Laboratorio Guizza

Gruppo di lavoro sulle opere complementari al metrotram

La formulazione dello scenario (5 dicembre 2005)

La prima verifica progettuale (22 dicembre 2005)

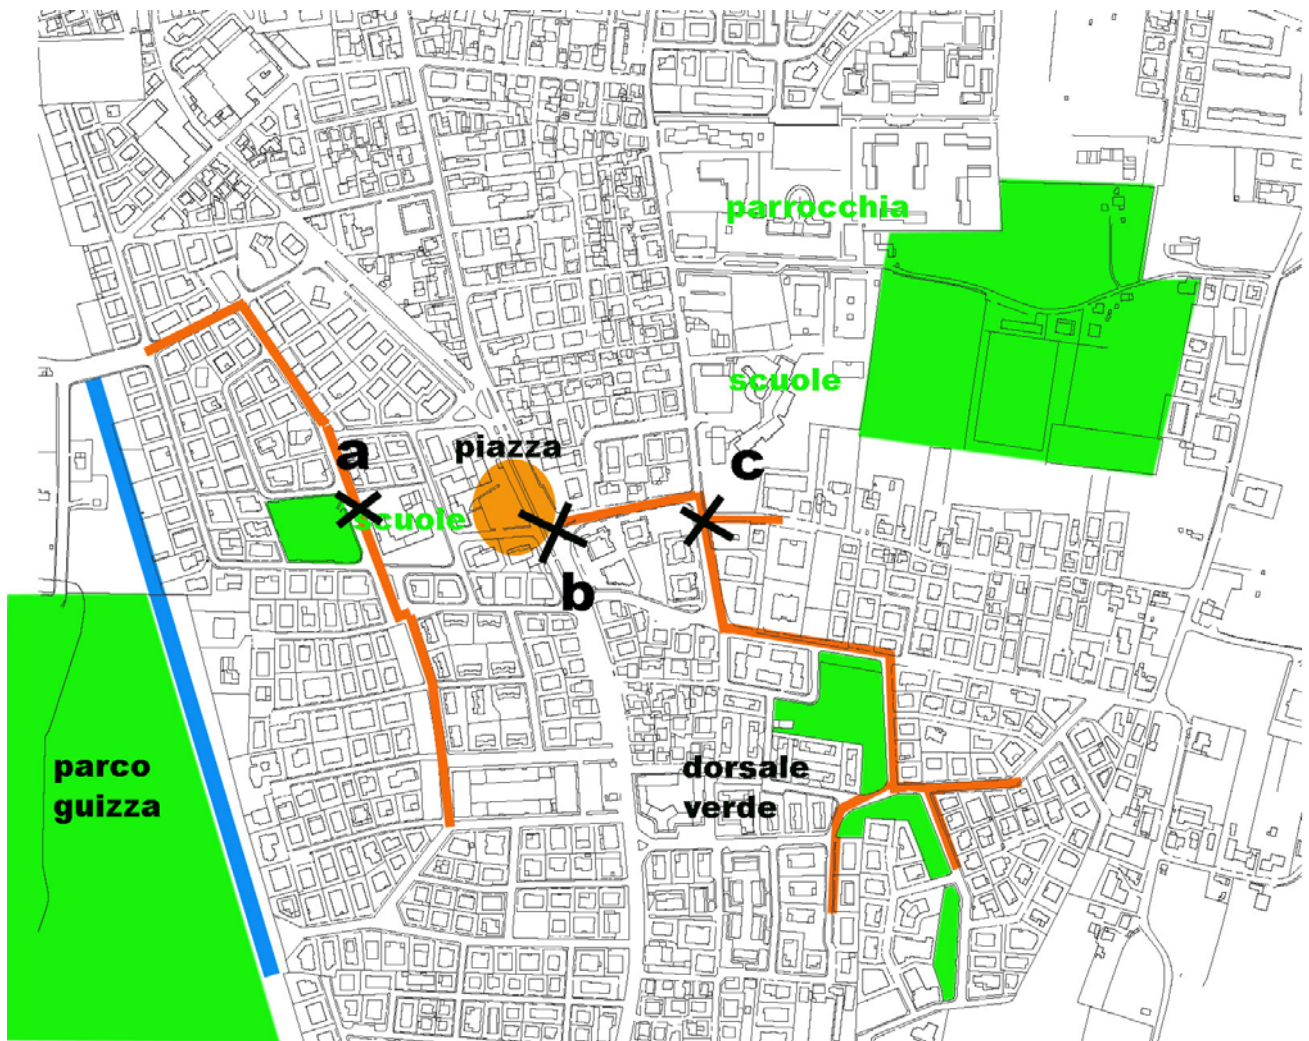
Per le due restanti questioni si sono definite le aree di intervento (*vedi figura a pagina 14*) ed uno schema di lavoro:

- la prima è l'**area centrale del quartiere**, dove sia ad est che a ovest della via Guizza sono localizzate scuole e giardini. Per questa zona, che è attualmente fortemente trafficata, si pensa ad interventi e/o misure che tutelino la pedonalità per le fasce deboli (in particolare l'infanzia), specie nelle ore di punta, e che comunque prevedano una maggiore permeabilità est-ovest stabilendo relazioni con il piazzale Cuoco e la strada alternativa. In particolare la via Tassoni, che passa davanti alle scuole, risente a detta dei residenti di un forte traffico di attraversamento, è cioè utilizzata come fosse una "minitangenziale" (punto **a** in figura), problema che può trovare soluzione con la realizzazione del parallelo secondo tratto della strada alternativa;

- la **dorsale verde** (grossomodo da via Pascoli fino al Parco di via dei Salici, passando per le scuole) è una spina di aree già trattate a verde pubblico o verde scolastico, ma solcate da strade dove gli autoveicoli tengono velocità sostenute e conseguentemente non facilmente accessibili al pedone. Particolarmente delicati, in questo ragionamento d'insieme, appaiono l'incrocio con via dell'Orna all'altezza delle scuole (punto **c**) e l'attraversamento della via Guizza all'altezza di via Cuoco (punto **b**). Queste aree libere, anche quelle ricomprese nel plesso scolastico, costituiscono risorse che, durante il sopralluogo con il tecnico del settore verde, ci si è proposti di ridisegnare, rovesciando la gerarchia normalmente utilizzata. Ciò significherebbe progettare prima le soluzioni auspiccate per l'area verde letta nel suo complesso, inserendo solo successivamente, negli spazi di "risultato", la viabilità necessaria per l'accesso alle residenze e ai servizi, così da ottenere una spina verde attrezzata e protetta. Un percorso fondamentale, che potrebbe accrescere la qualità di vita di tutto il quartiere, non solo perché di accesso alle scuole, ma soprattutto in quanto collegamento e prolungamento del parco di via dei Salici.

Per queste due aree, il Laboratorio reputa necessario avviare progetti e procedure che altrove si sono dimostrate valide nell'affrontare il tema del rapporto fra mobilità e infanzia nell'ambiente urbano, che non prevedano solamente la realizzazione di modifiche all'assetto fisico della viabilità, ma implicino riflessione sulla cultura della mobilità e sul senso dell'abitare, nonché collaborazione interistituzionale e promozione di dinamiche di rete nel territorio.
